Avis technique Ouvrages d'art

Jointés chaussée des ponts-routes

F AT JO 22-03

Polyjoint – RCA

Schéma de principe

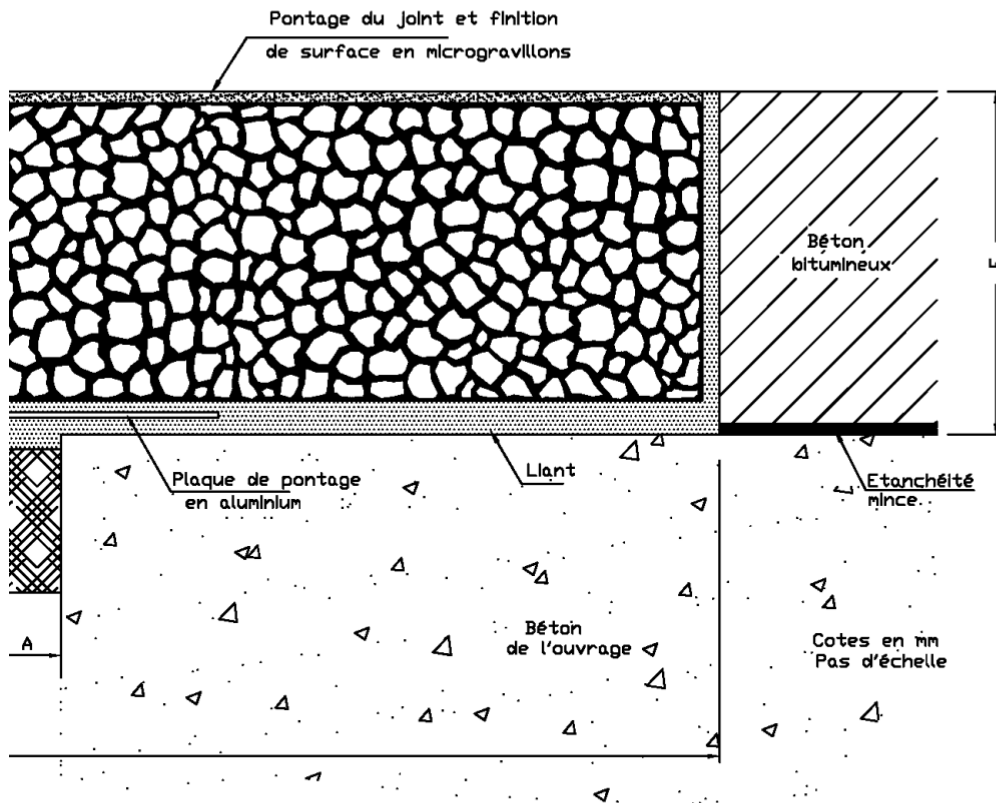
Pour évacuer les eaux de l'interface revêtement/étanchéité, un drain de type « barbacane » a été rendu obligatoire pour ce type de joint (cf. schéma de principe p 4) sauf si l'option de pose du drain en amont du joint a été retenue. Il importe donc au maître d'œuvre d'exiger un équipement complet conforme à ces dispositions.

Coupe de la feuillure A-B

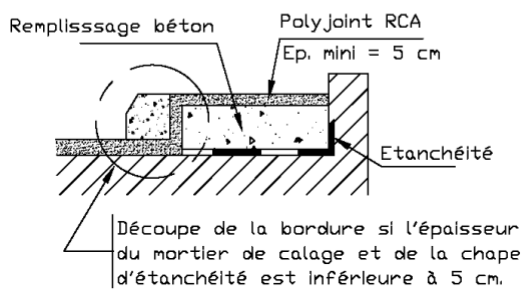
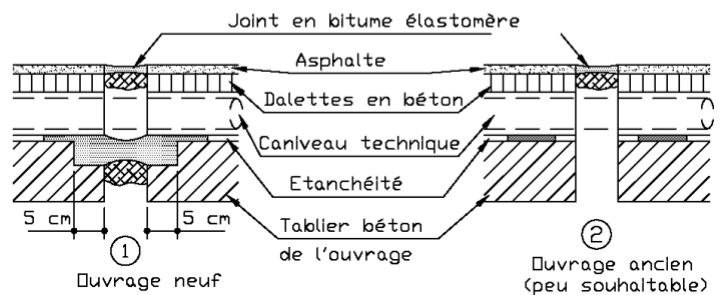
(Rev) Pour le relevé de trottoir, les dispositions constructives présentées sur les dessins de la page 6 sont a priori satisfaisantes. Le suivi de comportement des joints n'a pas révélé de défauts particuliers.
